**Projet d'aménagement d'un parc photovoltaïque au sol
Commune d'Albias (82) au lieu-dit «Gatilles»
déposé par la Société Quadran**

**Avis de l'Autorité environnementale
sur le dossier présentant le projet et comprenant l'étude d'impact
(articles L122-1 et suivants du Code de l'environnement)**

**N° saisine : 2020-8231
Avis émis le 12 mars 2020
N° MRAe : 2020APO23**

Plan de masse du projet (source : étude d'impact d'Hydro-m ingénierie)

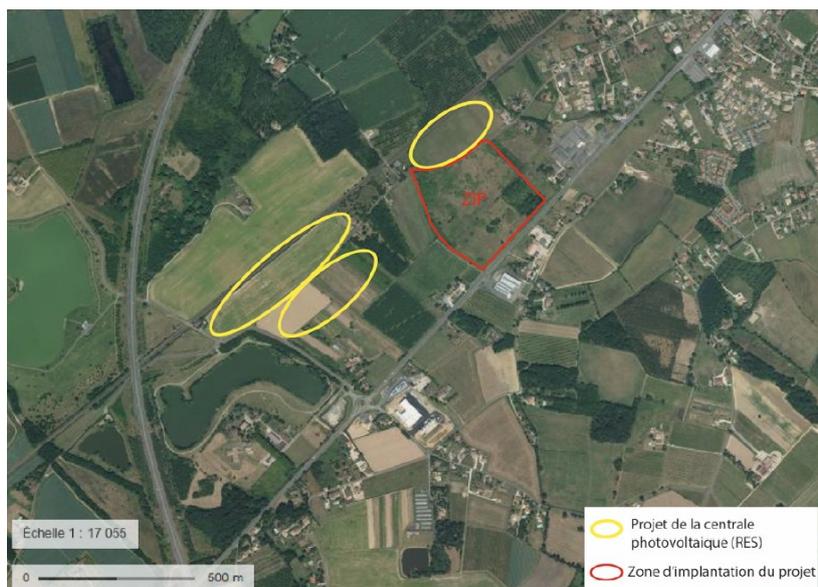
En se basant sur les données présentées dans l'étude d'impact, la MRAe remarque que la différence entre la surface clôturée et la surface de panneaux solaires est de 4,95 ha, soit environ 5 ha d'espaces annexes (pistes, postes de transformations, citerne incendie, et autres espaces). En se reportant au plan de masse du projet (cf. carte ci-après), cette surface apparaît surestimée.

La MRAe recommande de confirmer les différentes surfaces du projet (parcelle concernée, surface totale de panneaux, espaces annexes), en les modifiant le cas échéant.

Localisation des projets photovoltaïques (source : étude d'impact d'Hydro-m ingénierie)

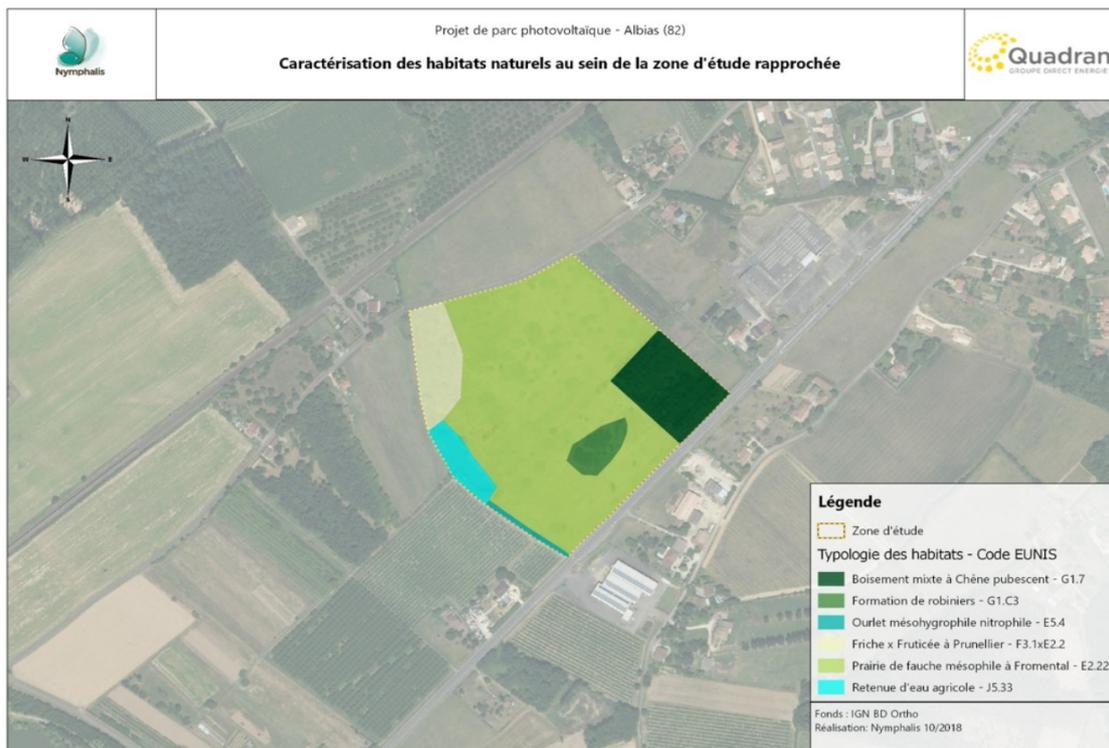
L'étude d'impact conclut que les incidences cumulées sur le paysage sont « faibles ». Par ailleurs, l'impact cumulé sur la biodiversité n'est pas du tout traité dans le rapport alors que les deux projets se situent de part et d'autre d'un corridor écologique (cf. chapitre 3.1 et illustration du SRCE Midi-Pyrénées), ce qui constitue une lacune de l'évaluation environnementale.

La MRAe considère que l'analyse de l'impact paysager et de la biodiversité de l'aménagement global de ces deux projets n'est pas suffisante, ni pour évaluer les incidences cumulées, ni pour garantir la mise en place de mesures d'évitement et de réduction des incidences adaptées.

Par ailleurs, la MRAe relève que la parcelle envisagée pour l'implantation du présent projet (zone rouge sur la carte ci-avant) avait été évitée par RES, dans la conception de son projet⁴, aux motifs que :

La MRAe recommande de compléter l'étude d'impact par une analyse argumentée des effets cumulés sur la biodiversité et le paysage des deux parcs photovoltaïques.

Elle recommande la réalisation de photomontages présentant l'ensemble des projets de centrales photovoltaïques envisagés sur le sud de la commune d'Albias, afin que ces images de référence permettent d'éclairer la population et les décideurs sur la portée des impacts cumulés associés.

Localisation des continuités écologiques selon le SRCE Midi-Pyrénées
(source étude d'impact – hydro-m ingénierie)

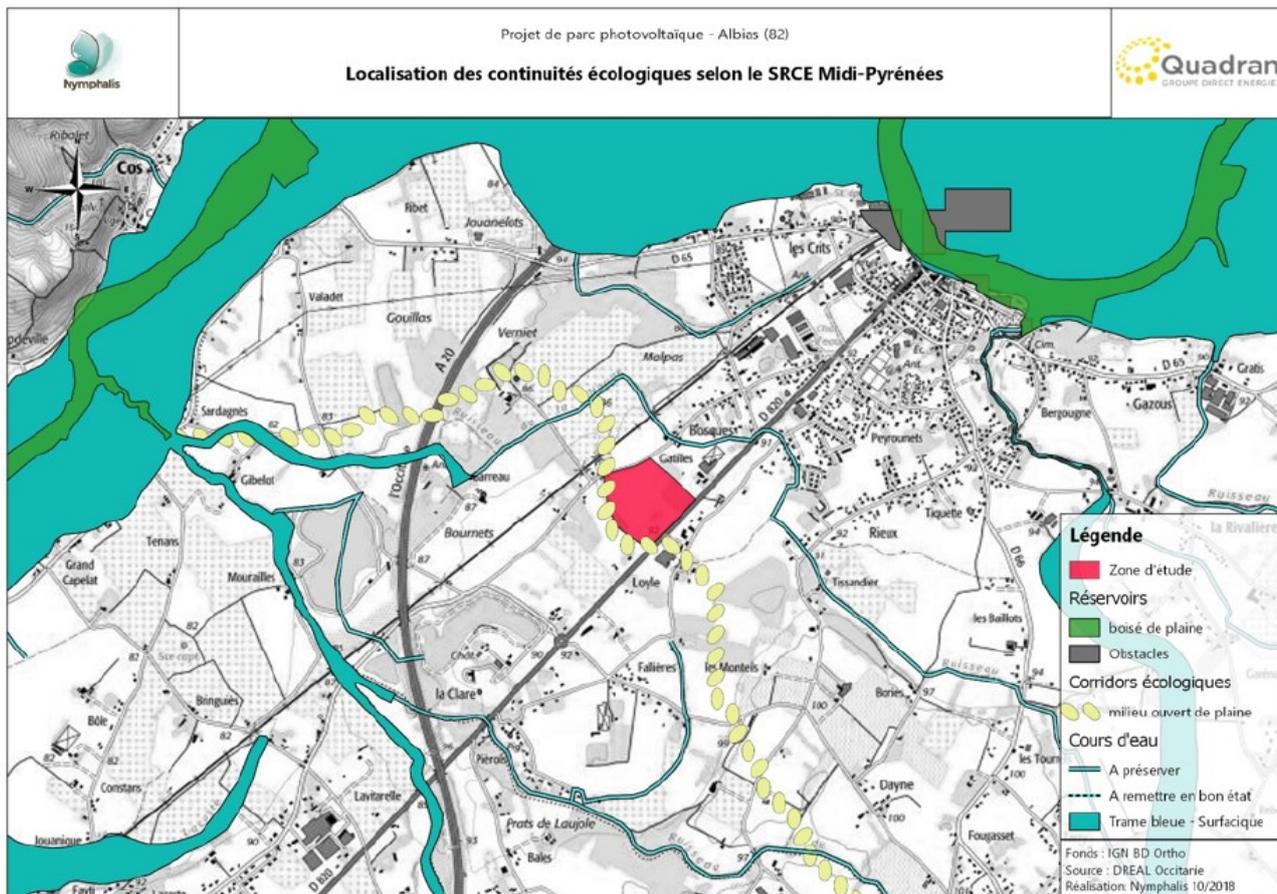
Au niveau des documents supra-communaux (SRCE en l'absence d'élément du SCOT), l'ouest du site d'implantation représente un élément prioritaire du point de vue des objectifs de restauration ou de préservation des corridors et réservoirs de la trame verte et bleue locale, à savoir une continuité des milieux ouverts de plaine. La MRAe estime que la zone d'étude s'inscrit dans un corridor local important pour la faune terrestre, en particulier pour les grands et moyens mammifères qui subissent l'impact des clôtures des vergers et des zones urbanisées. Les espaces ouverts du nord-ouest et ceux du sud-est sont aujourd'hui limités au secteur de Loyle, localisé au sud du projet, et les déplacements s'effectuent au travers des cultures, jachères et prairies entre la D820 et la voie ferrée. Le projet est susceptible de couper cette continuité. L'étude d'impact évalue l'impact sur la continuité écologique comme « faible ». La MRAe estime que cet impact est sous-évalué.

Des mesures de réduction sont proposées dans l'étude d'impact notamment pour le passage de la petite faune¹¹, mais elles méritent d'être renforcées aux abords du corridor écologique identifié comme présentant des enjeux pour la grande faune.

La MRAe estime que la mise en place d'une clôture supplémentaire à celles déjà envisagées par le projet porté par RES accentuera le cloisonnement parcellaire problématique pour la perméabilité à la grande faune (effets cumulés). De ce point de vue une réflexion d'ensemble devrait être engagée pour minimiser les impacts.

La MRAe recommande de compléter les mesures avec une zone de retrait de largeur suffisante, à justifier, afin de diversifier les habitats de la faune sauvage, à la limite ouest à proximité du corridor écologique identifié par le SRCE, pour permettre la perméabilité sur cet axe de flux préférentiel, zone tampon qui est d'ailleurs projetée dans l'étude d'impact du projet contigu (porté par RES).

La MRAe recommande de compléter l'étude d'impact par une analyse argumentée des effets cumulés des deux parcs photovoltaïques et une mise en cohérence des informations relatives au milieu naturel que comprennent les deux études d'impact.
